Modulo per la presentazione delle osservazioni per i piani/programmi/progetti sottoposti a procedimenti di valutazione ambientale di competenza statale

ID: Codice procedura (ID_VIP/ID_MATTM) 10066

Progetto per la realizzazione di un impianto per la produzione di energia mediante lo sfruttamento del vento nel territorio comunale di Tuscania e Viterbo (VT). Potenza nominale 129,6 MW. Codice pratica MYTERNA n. 202300259

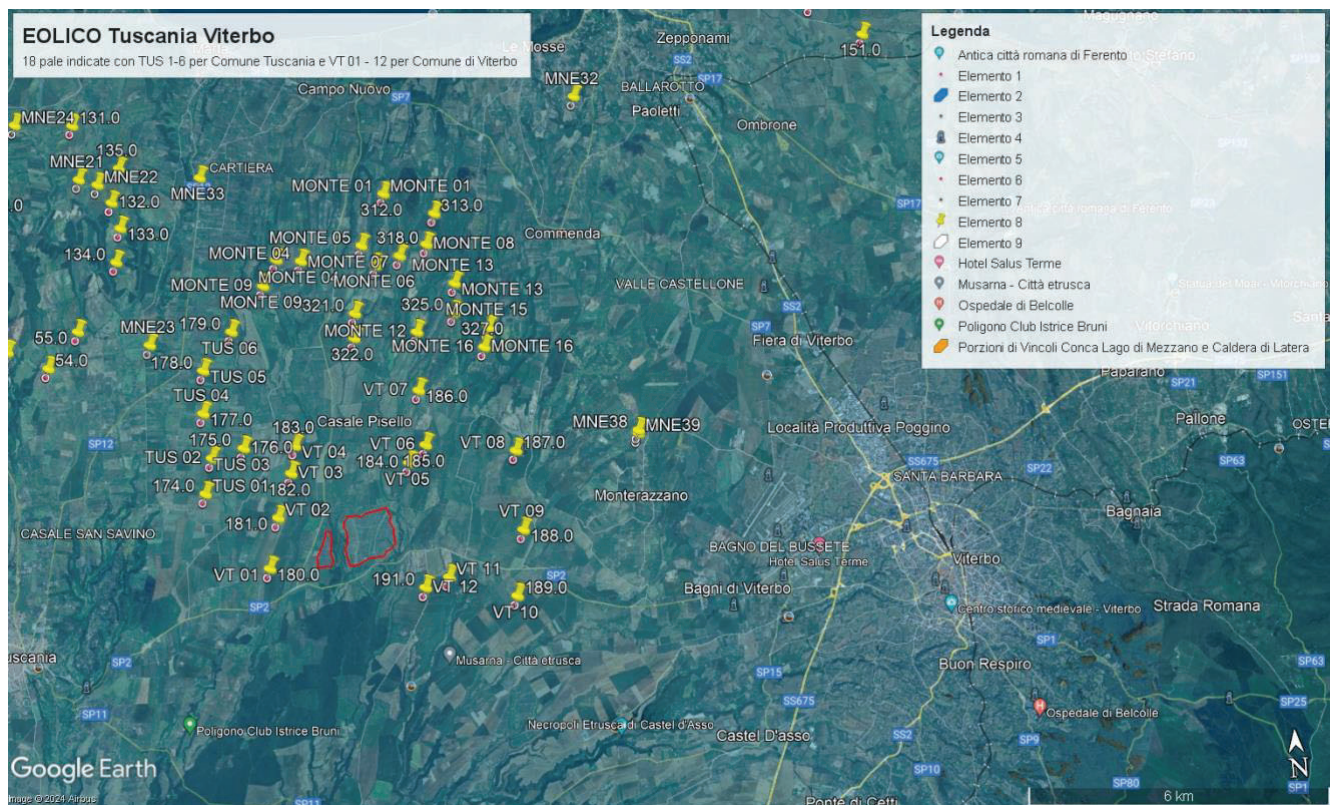
La provincia di Viterbo è ormai **satura di impianti FER, e questo dato di fatto trova una consacrazione normativa all'interno della DGR 171 del 12 maggio 2023**.

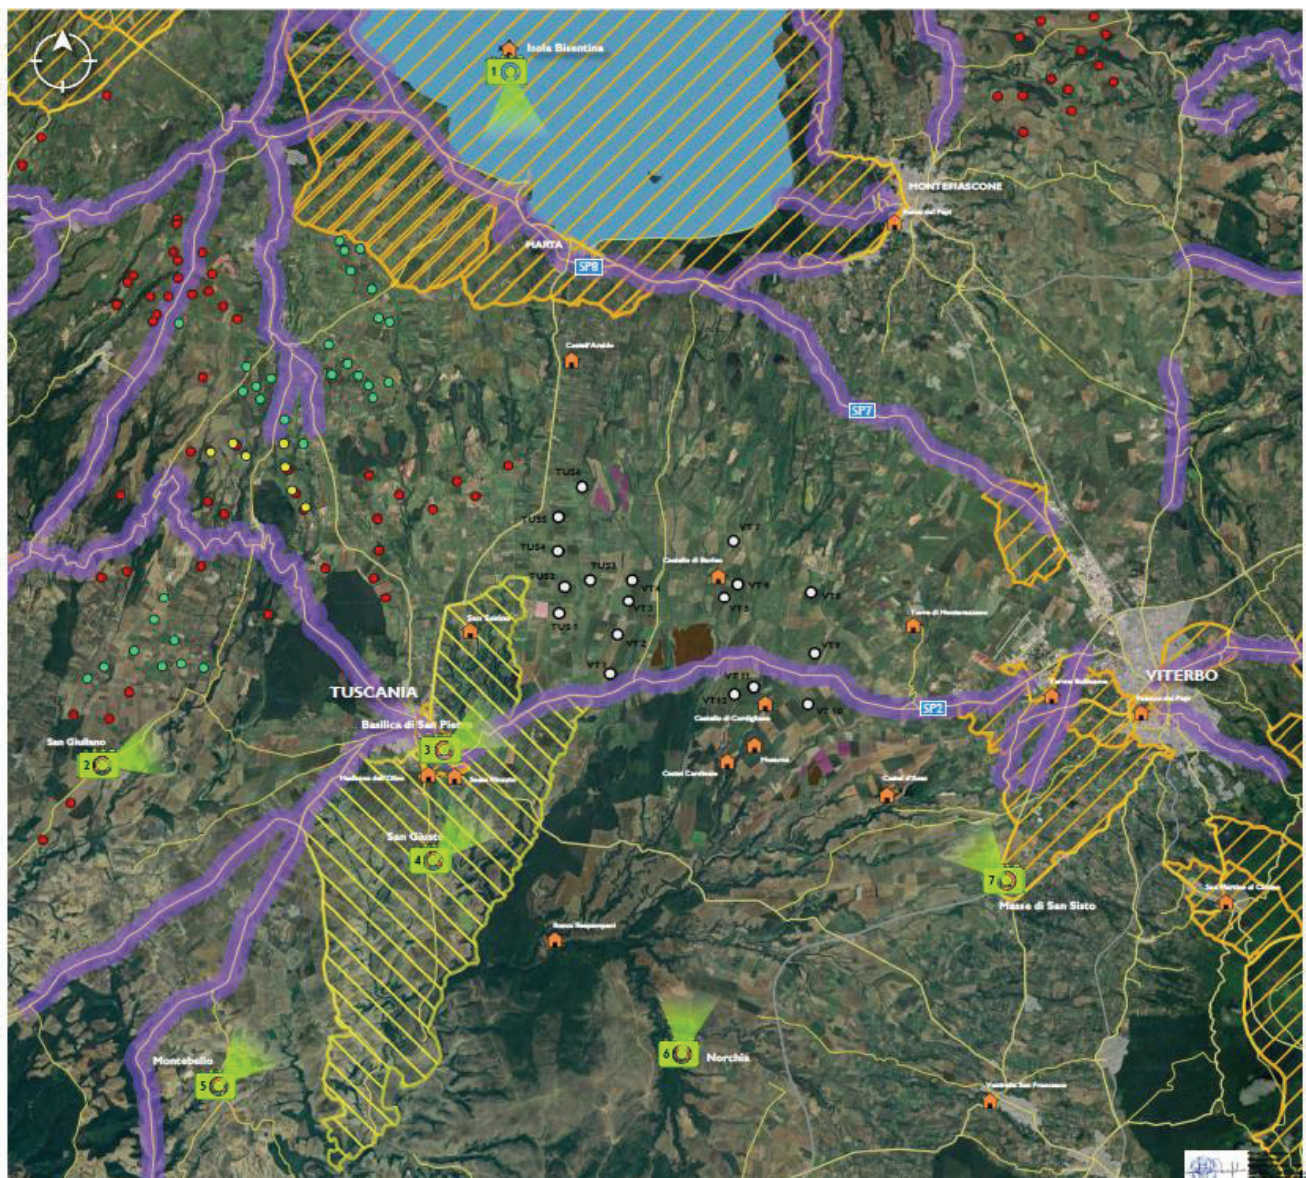
Per queste ragioni esso presenta delle incompatibilità con vari sistemi di paesaggio presenti nella zona, e in particolare con il paesaggio agrario di valore che interessa buona parte del territorio in cui si inserirebbe l'impianto con gli aerogeneratori e il paesaggio di particolare valore dove insisterebbero le opere pertinenti dell'impianto. Inoltre come vedremo la zona in cui si inserirebbe l'impianto è in parte vincolata ai sensi dell'art. 136

del CBC per il suo notevole pregio paesaggistico come dimostra anche la seguente mappa prodotta dalla proponente.

Mappa del documento WON017_ES_9_5_2_2. La mappa mette in evidenza le zone paesaggistiche di notevole interesse pubblico ex art 136 del Lago di Bolsena e della città di Viterbo e la zona archeologica del Comune di Tuscania in mezzo alle quali si verrebbe a trovare l'impianto eolico industriale in cumulo con una sola parte di altri impianti FER.

Figura 1. Stralcio carta "Natura 2000" dal sito del ministero Ambiente che illustra la parte della Rete Natura 2000. Le zone con linee in blu sono le ZPS che comprendono le ZSC (parti con linee rosse).  Simbolo dell'area in cui è ubicato l'impianto eolico industriale "Tuscania - Viterbo".

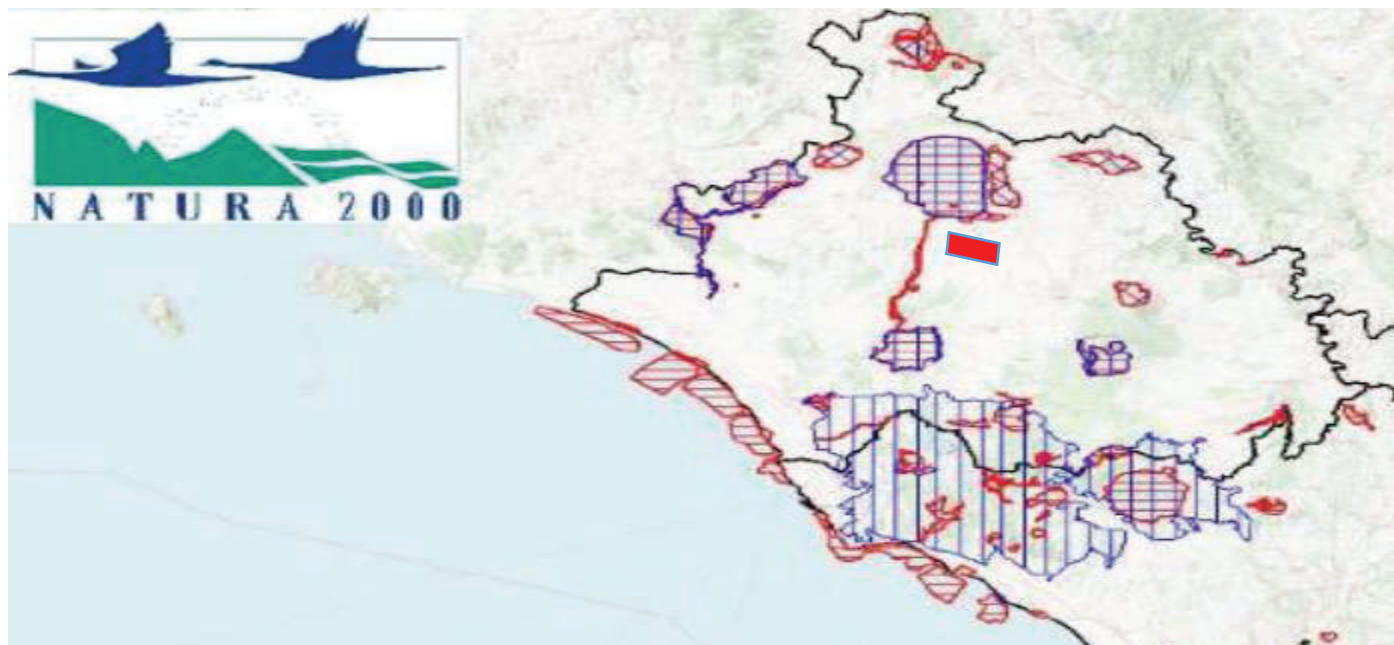
Nel caso dell'impianto eolico in oggetto l'area di intervento ancorchè formalmente esterna alla rete Natura 2000 viene a localizzarsi in diversi punti a distanze notevolmente ridotte rispetto a siti della Rete Natura 2000.

- ZSC IT6010007 - Lago di Bolsena, distanza circa 6,5 Km
- ZPS IT6010055 - Lago di Bolsena- isole Bisentina e Martana, distanza circa 6,5 Km
- ZSC IT6010041 - Isole Bisentina e Martana, distanza circa 7 Km
- ZSC IT6010020 - Fiume Marta, distanza minore di 500 m.
- ZSC IT6010021 - Monte Romano, distanza circa 6,5 Km
- Riserva Naturale regionale Tuscania circa 10 Km

Appare contestabile l'affermazione nello studio ES.10.1 (Valutazione di Incidenza, pag. 35) Secondo cui l'intervento in oggetto non interferisce con aree vincolate in quanto gli aerogeneratori non rientrano in nessuna zona destinata a Sito d'Importanza Comunitaria (SIC), a Zone a Protezione Speciale (ZPS), ai sensi della Direttiva 79/409 CEE, e Important Bird Areas (IBA). Dalle planimetrie riportate nello studio appare infatti che un numero consistente degli aerogeneratori facenti parte dell'impianto si trovino a distanze veramente minime, addirittura poche centinaia di metri dalla ZSC IT6010020 - Fiume Marta, e comunque per le sue dimensioni ed estensione, il progetto viene a configurarsi come vera e propria barriera fra zone di protezione ed in particolare molto importanti per l'avifauna. L'assenza formale di core areas non significa infatti che non esista una rete di interrelazioni ecologiche tra queste zone e siti Natura 2000 più o meno vicine.
